**INFORME DE HITO DE CONTROL
N° 072-2023-OCI/5343-SCC**

**PROYECTO: "MEJORAMIENTO DE LA CAPACIDAD
RESOLUTIVA DE LOS SERVICIOS DE SALUD DEL
HOSPITAL DE FERREÑAFE, DISTRITO DE FERREÑAFE,
PROVINCIA DE FERREÑAFE, REGIÓN LAMBAYEQUE"**

**HITO DE CONTROL N° 3 – DISPONIBILIDAD Y ESTADO
SITUACIONAL DE LOS LOCALES QUE COMPRENDEN EL
PROYECTO, PRESUPUESTO Y EXPEDIENTE TÉCNICO
PUBLICADO POR UNOPS**

Imagen n.º 032
Vista de planta de pasadizo y área a demoler del plano DM-01 "Demolición primer piso"

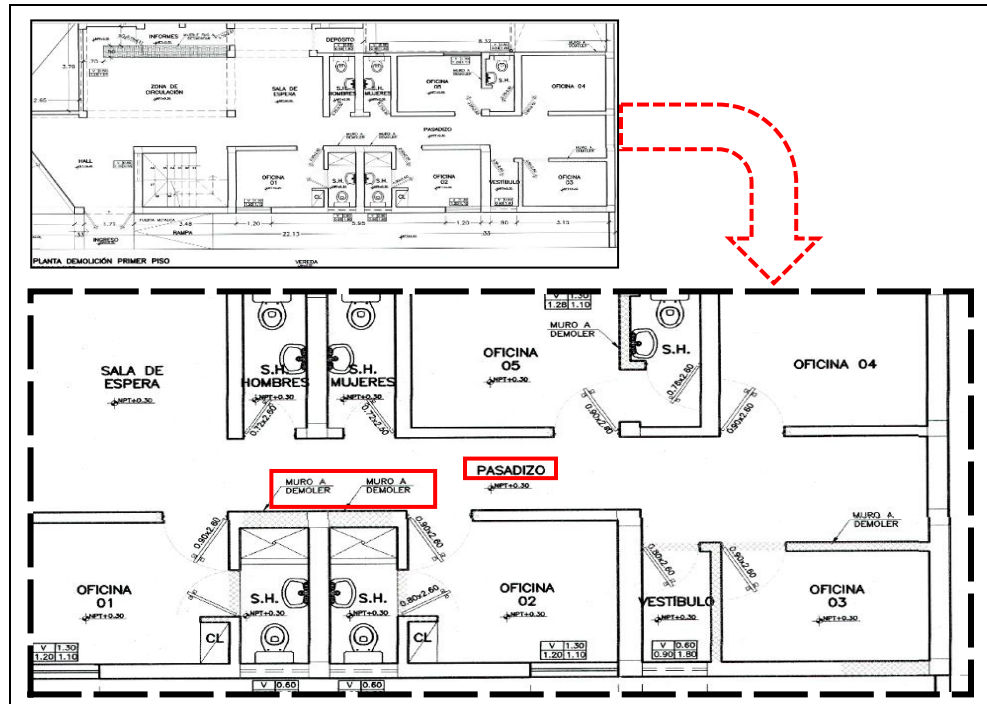
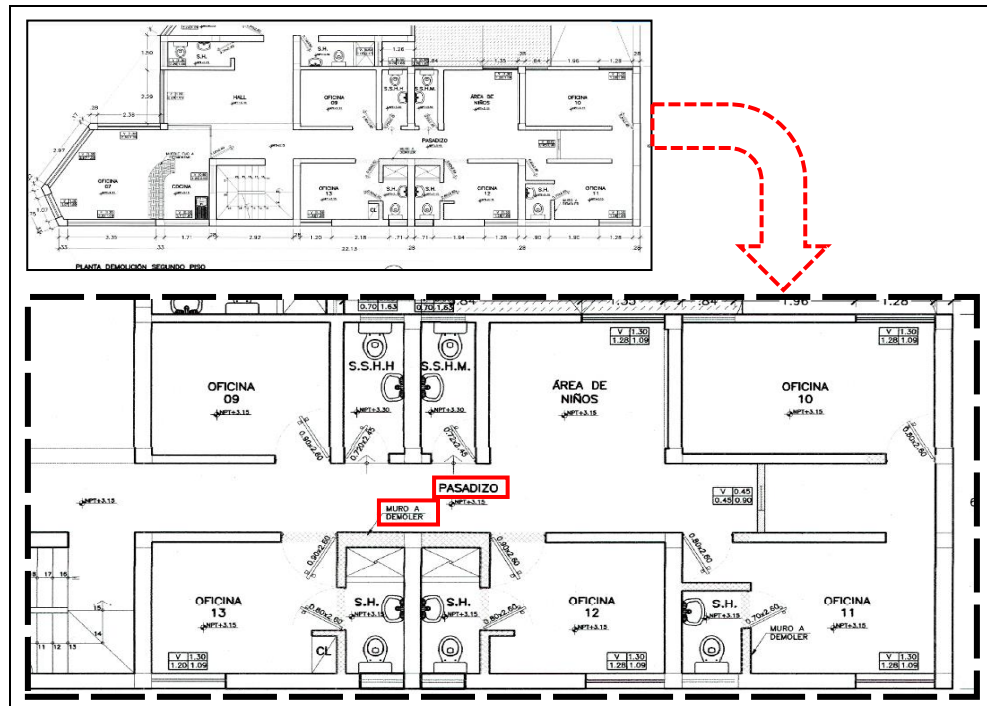
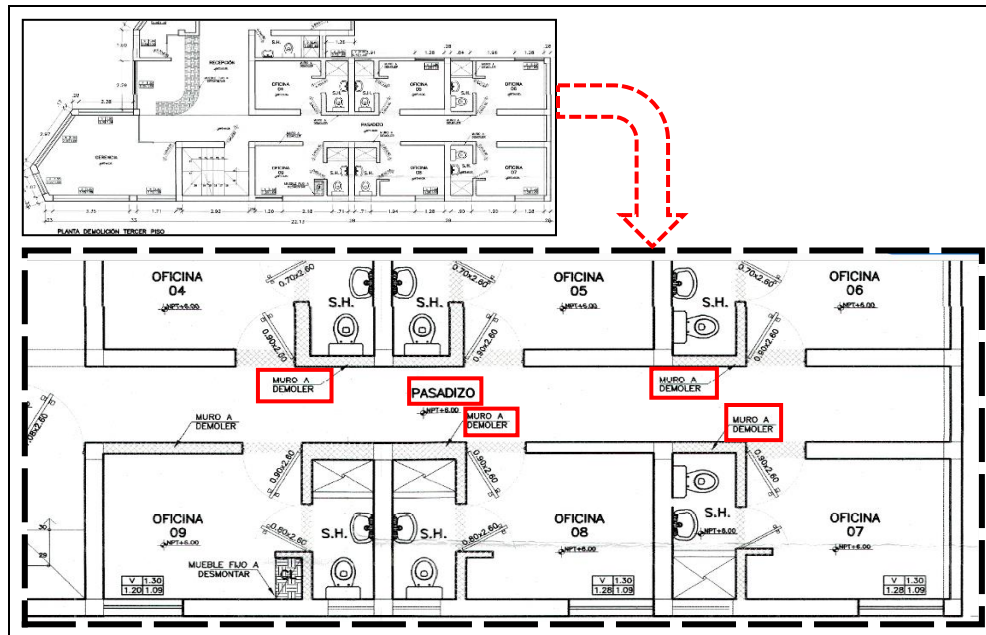
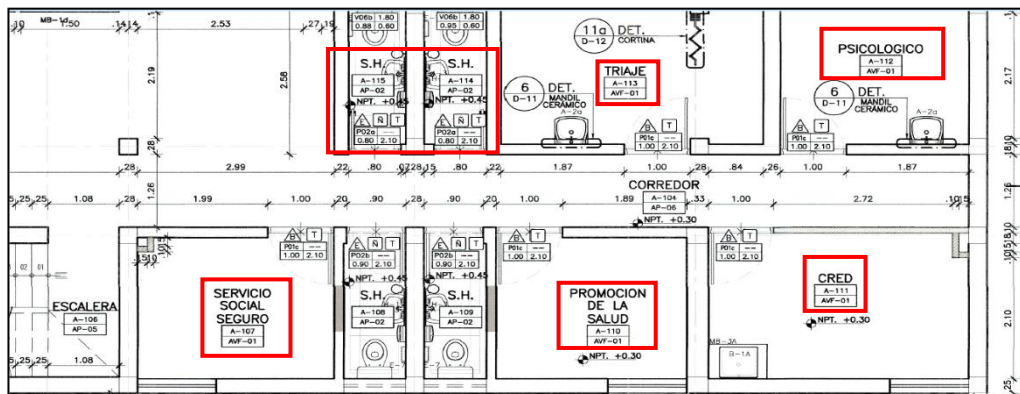
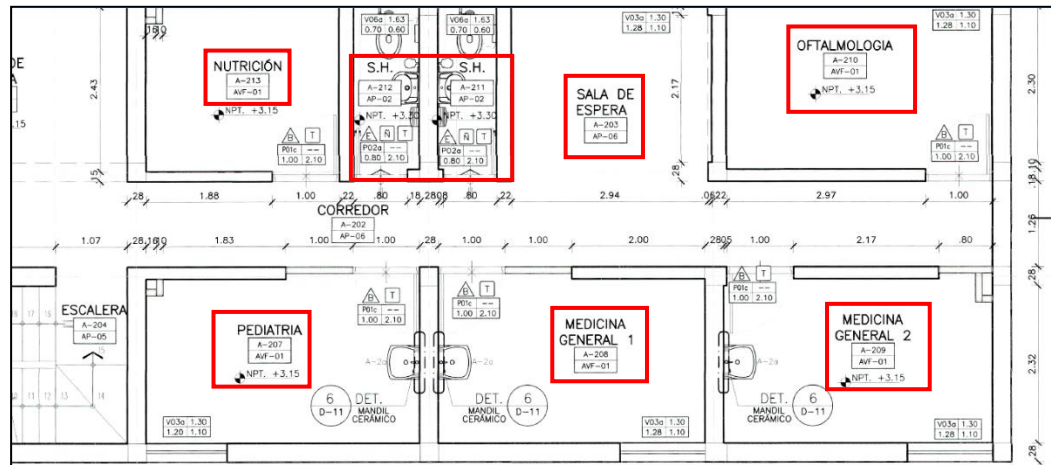
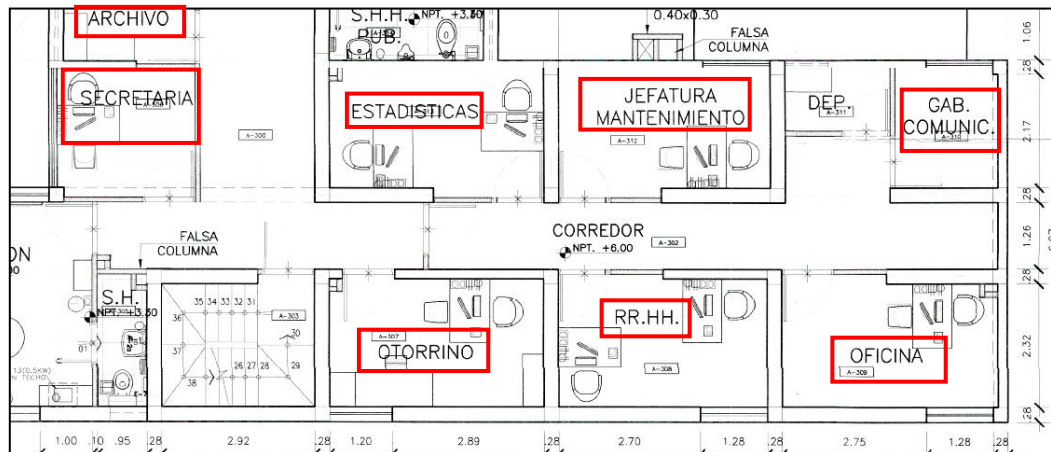
De la revisión aleatoria efectuada al expediente técnico del Proyecto en cuanto al Plan de Contingencia Solidaridad, se observan los planos DM-01 "Demolición primer piso", DM-02 "Demolición segundo piso" y DM-03 "Demolición tercer piso - azotea", de los cuales se evidencia la existencia de un pasadizo en el 1^{er}, 2^{do} y 3^{er} piso, los cuales poseen la misma forma y medida de ancho entre paramentos, asimismo algunos paramentos (muros o paredes) se van a demoler, sin modificar la medida de ancho del pasadizo inicial, tal como se visualiza en las siguientes imágenes:

Asimismo, en los planos de arquitectura A-01 "Planta de primer piso bloque A", A-03 "Planta de segundo piso bloque A" y A-05 "Planta de tercer piso bloque A" se evidenció que, para la circulación horizontal del edificio de tres (3) niveles, se ha considerado un corredor con una medida de 1.26 m entre paramentos (paredes) que debería permitir la interrelación funcional entre ambientes, como por ejemplo: el **Bloque A del 1er piso** que comprende los servicios de Triage, Psicológico, Servicio Social Seguro, Promoción de la Salud y CRED; el **Bloque A del 2do piso** que comprende los servicios de Nutrición, Oftalmología, Pediatría, Medicina General 1 y 2; el **Bloque A del 3er piso** que comprende las oficinas de Archivo, Secretaría, Estadística, Jefatura de Mantenimiento, Gabinete de Comunicación, Otorrino, Recursos Humanos, y otra Oficina, tal como se visualiza en las siguientes imágenes:

En tal sentido, se advierte que, la medida (1.26 m) del pasadizo del local donde se ejecutará el Plan de Contingencia Solidaridad, no cumple con las medidas mínimas requeridas en la Norma Técnica de Salud y la Norma Técnica A.010 del Reglamento Nacional de Edificaciones; toda vez que el actual pasadizo se convertirá con la misma medida como "corredor", el cual debería permitir la interrelación funcional entre ambientes

Imagen n.º 040
Plano A-07 "Corte A-A"

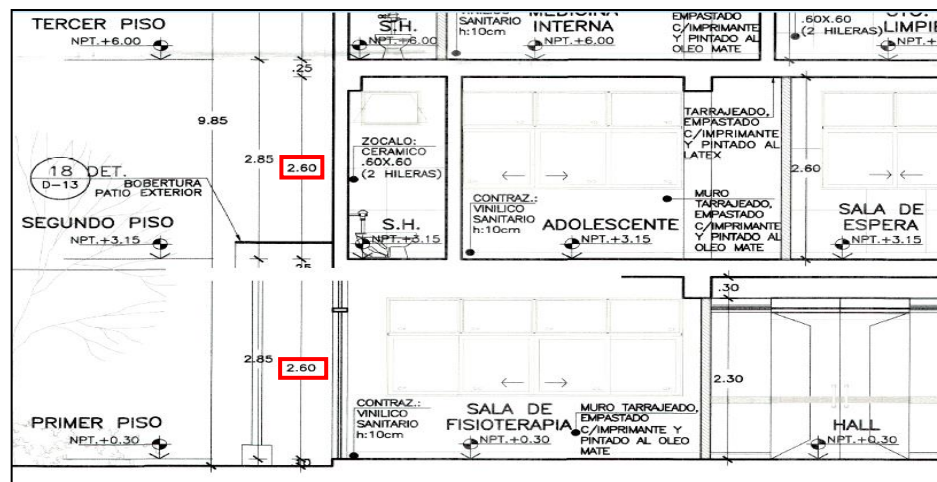
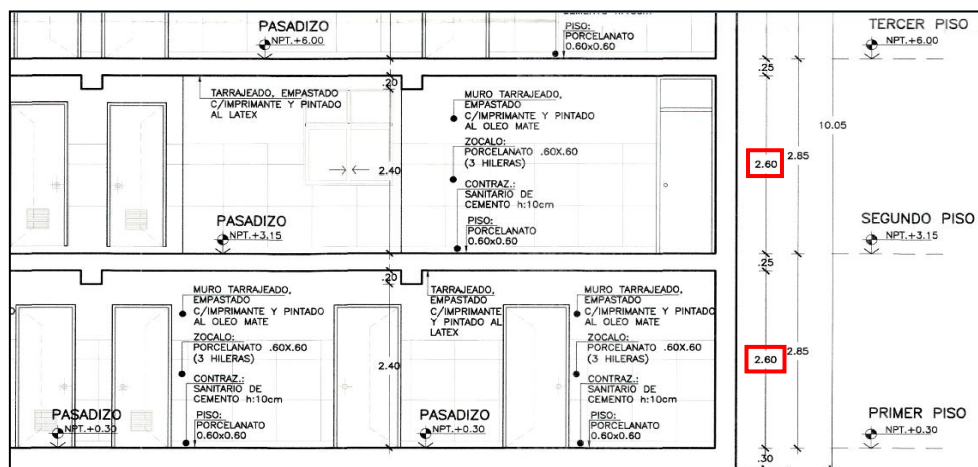
De la revisión aleatoria efectuada al expediente técnico del Proyecto en cuanto al Plan de Contingencia Solidaridad, se observan los planos A-07 "Corte A-A", A-08 "Corte B-B", A-09 "Corte C-C" y A-10 "Corte D-D" en donde se evidencia la altura libre interior (medida que va desde el nivel de piso terminado al cielorraso) de 2.60 m para los tres (3) pisos del edificio Bloque A, tal como se visualiza en las siguientes imágenes:

En tal sentido, se advierte que, la medida de la altura libre de 2.60 m medido desde el nivel de piso terminado al cielorraso, que está contemplado para los ambientes del 1^{er}, 2^{do} y 3^{er} piso del **Bloque A** en la ejecución del Plan de Contingencia Solidaridad, no cumple con la medida mínima requerida en la Norma Técnica de Salud y la Norma Técnica A.010 del Reglamento Nacional de Edificaciones; lo cual podría generar ambientes no cómodos y no confortables de acuerdo a las condiciones climáticas y características ambientales de la región.

Imagen n.º 044
Plano A-05 "Planta de tercer piso Bloque A"

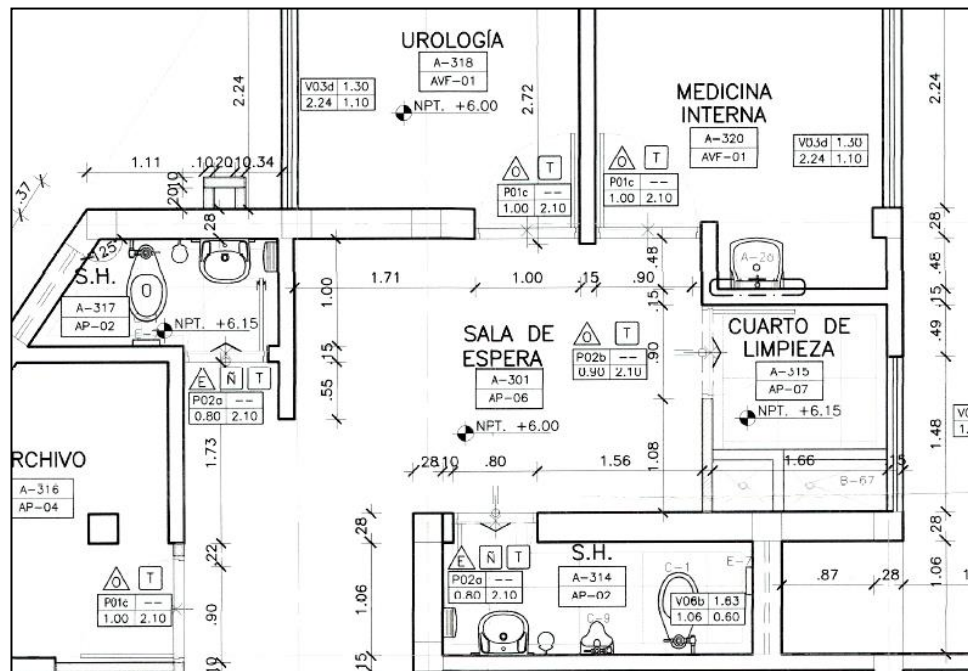
De la revisión aleatoria efectuada al expediente técnico del Proyecto en cuanto al Plan de Contingencia Solidaridad, se observan los planos A-01 "Planta de primer piso Bloque A", A-03 "Planta de segundo piso Bloque A", A-05 "Planta de tercer piso Bloque A", en donde se evidencia que los baños tienen como dimensión interior de 0.95 m, 1.00 m y 1.06 m de ancho entre paramentos (muros), respectivamente; además, se ha consignado puertas de acceso a los SS.HH con un ancho de 0.80 m; asimismo, no se ha contemplado servicios higiénicos

En tal sentido, se advierte que, en el Plan de Contingencia Solidaridad no se ha considerado servicios higiénicos para personas con discapacidad y personas con movilidad reducida; además, que los servicios higiénicos contemplados no cumplen con las medidas mínimas requeridas en la Norma Técnica de Salud y la Norma Técnica de Salud A.120 del Reglamento Nacional de Edificaciones para personas que se movilizan en silla de ruedas, lo cual podría generar limitación del acceso del personal de salud y público en general (personas con discapacidad, personas en sillas de ruedas y personas con movilidad reducida), el hacer uso de los servicios higiénicos.

Vista de planta de escalera de plano DM-01 "Demolición-primer piso-semisótano"

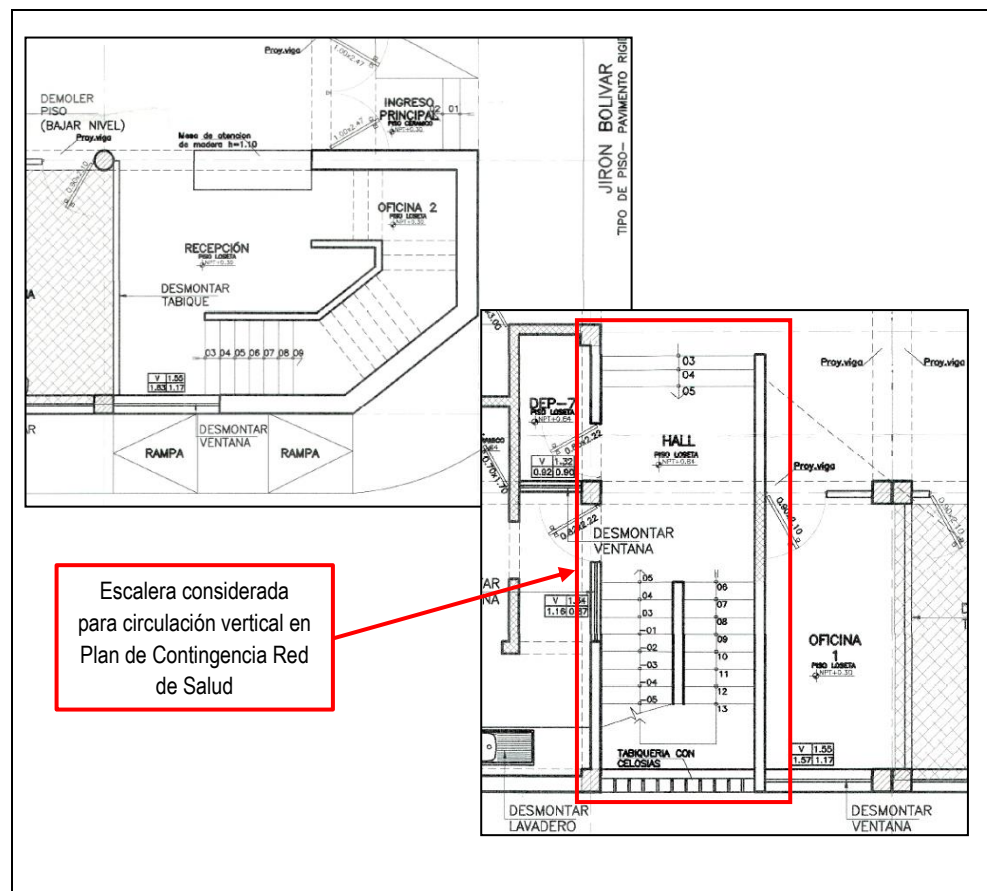
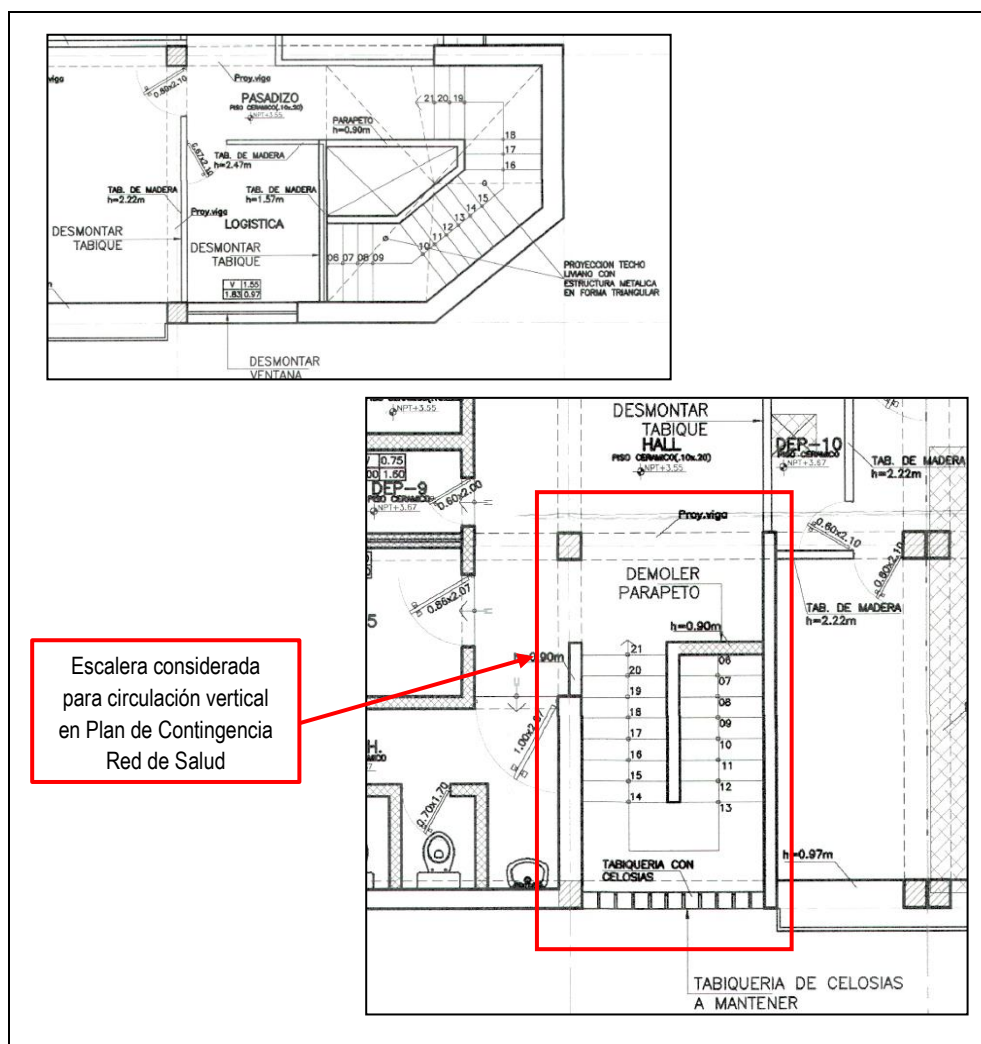
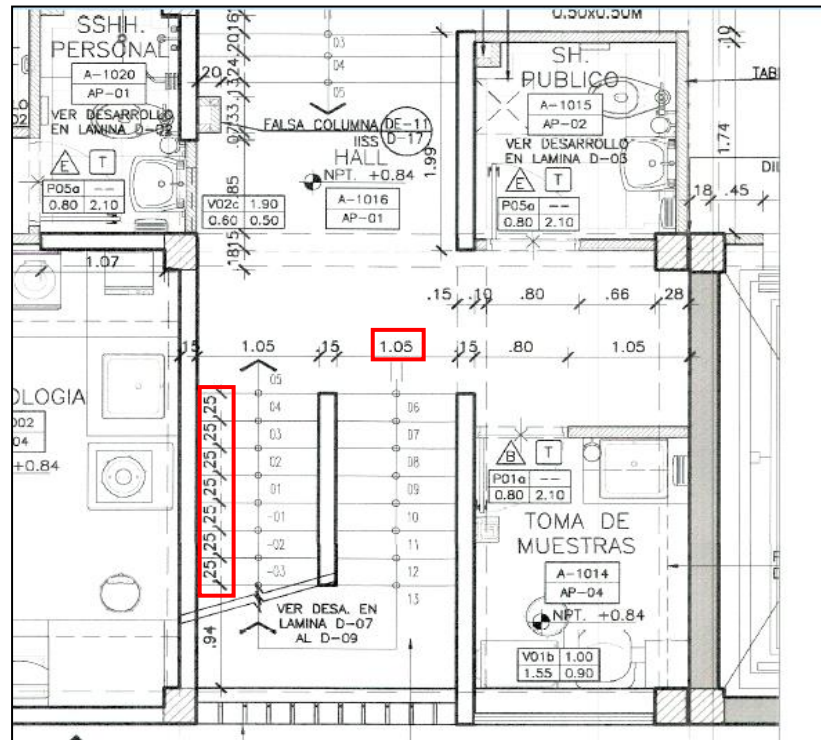
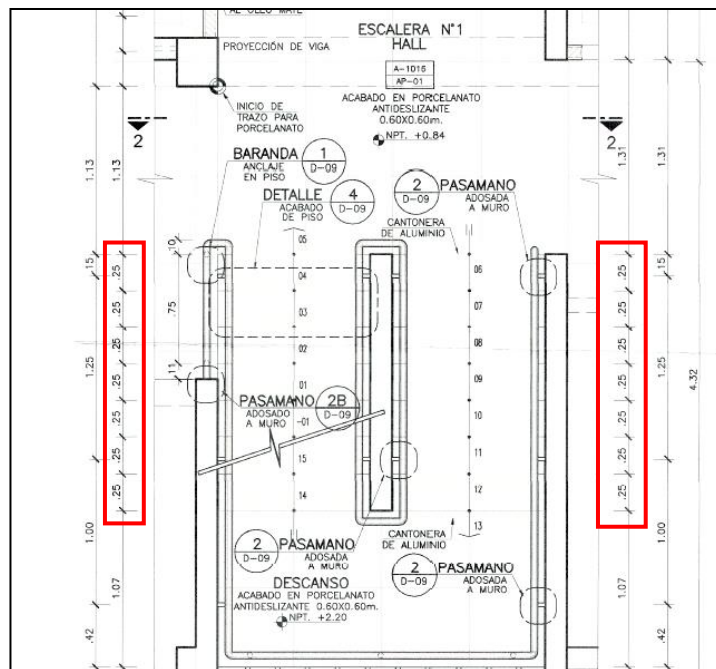
De la revisión aleatoria efectuada al expediente técnico del Proyecto en cuanto al Plan de Contingencia Red de Salud, se observan los planos DM-01 "Demolición - primer piso - semisótano" y DM-02 "Demolición segundo piso", de los cuales se evidencia la existencia de dos escaleras, ambas inician en el primer piso y conectan verticalmente al segundo, las cuales no se van a demoler según los citados planos, tal como se visualiza en las siguientes imágenes:

Asimismo, en los planos de arquitectura A-01 "Primer piso", A-03 "Segundo piso" y D-09 "Escalera 1 plantas y cortes", se evidenció que para la circulación vertical del edificio de dos (2) pisos, la intervención del Plan de Contingencia Red de Salud sólo está considerando la escalera existente ubicada en la intersección de los ejes "a7" y "aF" que aparece en los planos citados anteriormente; asimismo, la escalera cuenta con un ancho de paso de 1.05 m y profundidad de paso de 0.25 m, tal como se visualiza en las siguientes imágenes:

En tal sentido, se advierte que las medidas de "profundidad de paso" y "ancho de paso" establecidas en el Plan de Contingencia Red de Salud, no cumple con las medidas mínimas requeridas en la Norma Técnica de Salud y la Norma Técnica A.010 del Reglamento Nacional de Edificaciones; lo cual podría generar limitación del acceso del personal de salud y público en general, para hacer uso de los servicios contemplados en el 2^{do} nivel.

Imagen n.º 049
Plano A-08 "Corte B-B"

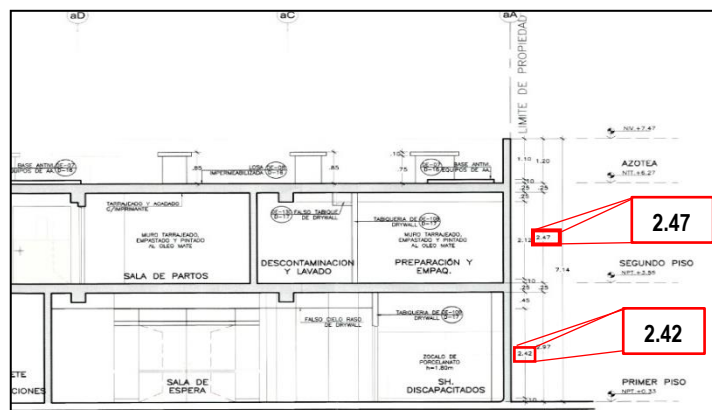
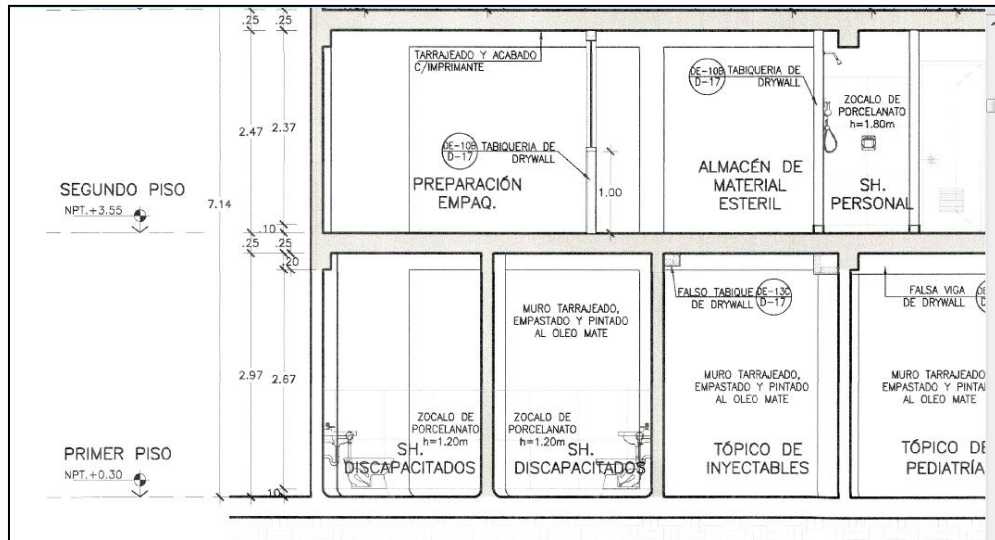
De la revisión aleatoria efectuada al expediente técnico del Proyecto en cuanto al Plan de Contingencia Red de Salud, se observan los planos A-08 "Corte B-B" y A-09 "Corte C-C y Corte D-D" en donde se evidencia la altura libre interior (medida que va desde el nivel de piso terminado al falso cielorraso o cielorraso) para el 1^{er} piso de una altura de 2.42 m al falso cielorraso y para el 2^{do} piso una medida de 2.47 m al cielorraso; tal como se visualiza en las siguientes imágenes:

En tal sentido, se advierte que, la medida de la altura libre de 2.42 m y 2.47 m medido desde el nivel de piso terminado al falso cielorraso y cielorraso, respectivamente, que están contemplados para los ambientes del 1^{er} y 2^{do} piso del Plan de Contingencia Red de Salud, no cumplen con las medidas mínimas requeridas en la Norma Técnica de Salud y la Norma Técnica A.010 del Reglamento Nacional de Edificaciones; lo cual podría generar ambientes no cómodos y no confortables de acuerdo a las condiciones climáticas y características ambientales de la región.
